ANNEXE AU PV DE SYNTHESE – Suite
Focus sur les observations de la Ste EURODISNEY Observation N° 59

Révision du PLUI de Val d'Europe Agglomération Dossier arrêté le 14 mars 2025 Remarques EuroDisney pour Enquête Publique Septembre 2025

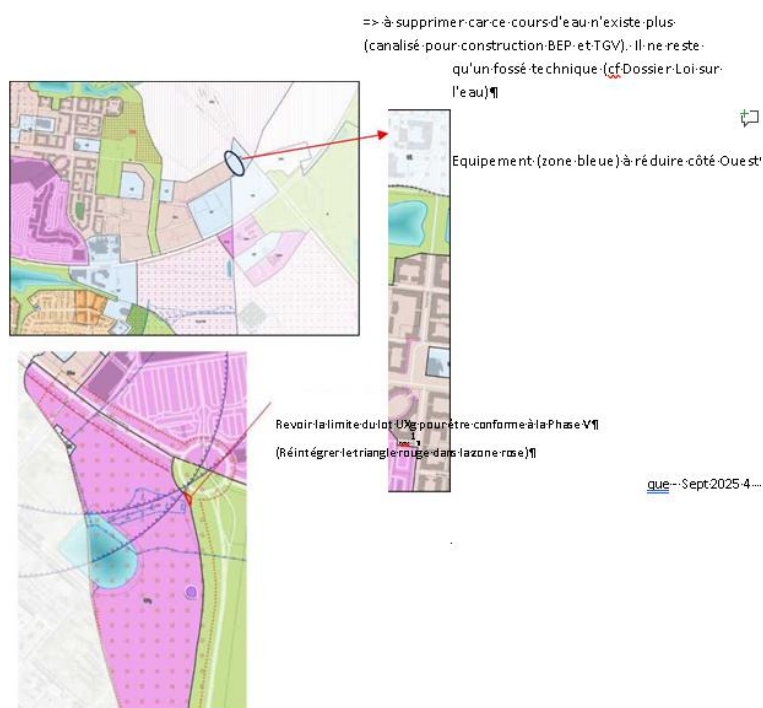
Dans ~~les opérations de~~ ZAC, les espaces verts de pleine terre représenteront au moins 20 % de la surface totale ~~de chaque ZAC l'opération~~.

Il n'appartient pas au PLUI de produire les études préalables aux opérations d'aménagement, celles-ci relèvent de l'aménageur. La bonne réalisation des infrastructures est un préalable rappelé au PLUI.

Les erreurs matérielles seront corrigées, l'impact des ajustements sera analysé et la capacité du PLUI à intégrer les observations plus consistantes sera évaluée dans le cadre de l'approbation.

Plan des secteurs de la zone UD - pour application de l'article surface de plancher

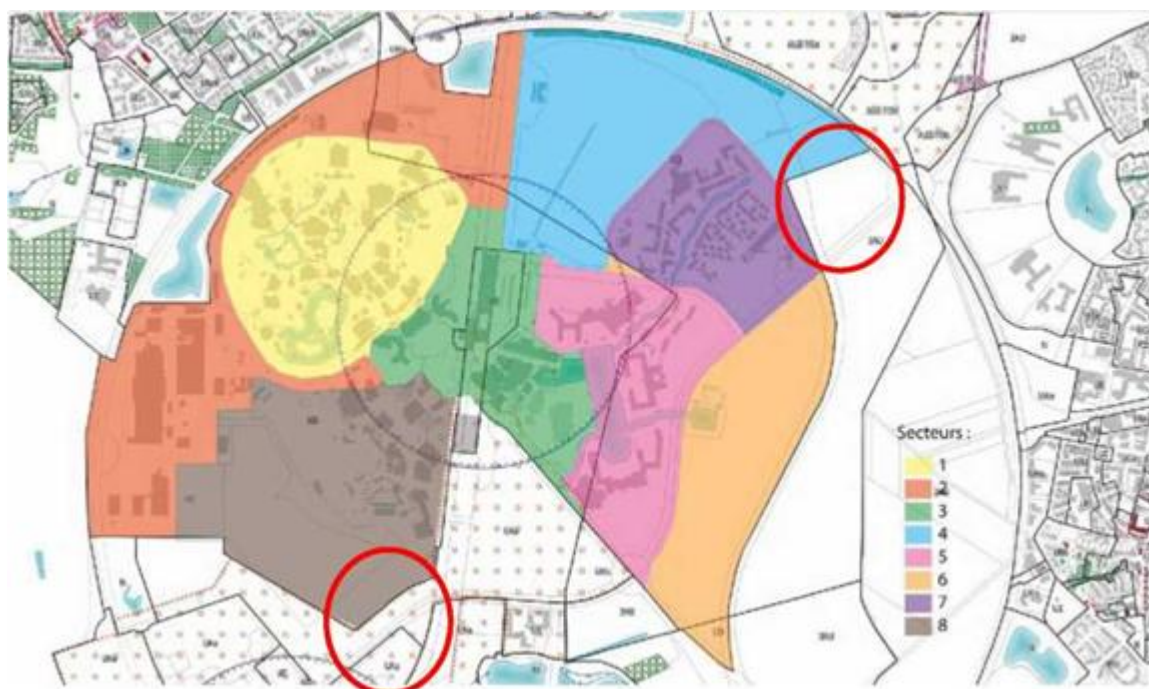
○ Le zonage bleu (sous-secteur 4) doit correspondre à la limite de la ZAC Parc et Centre touristique, et doit donc aller jusqu'au rondpoint (cercle rouge)

○ Idem zone 8

Les erreurs matérielles seront corrigées dans le cadre de l'approbation en référence au dossier de création de la ZAC.
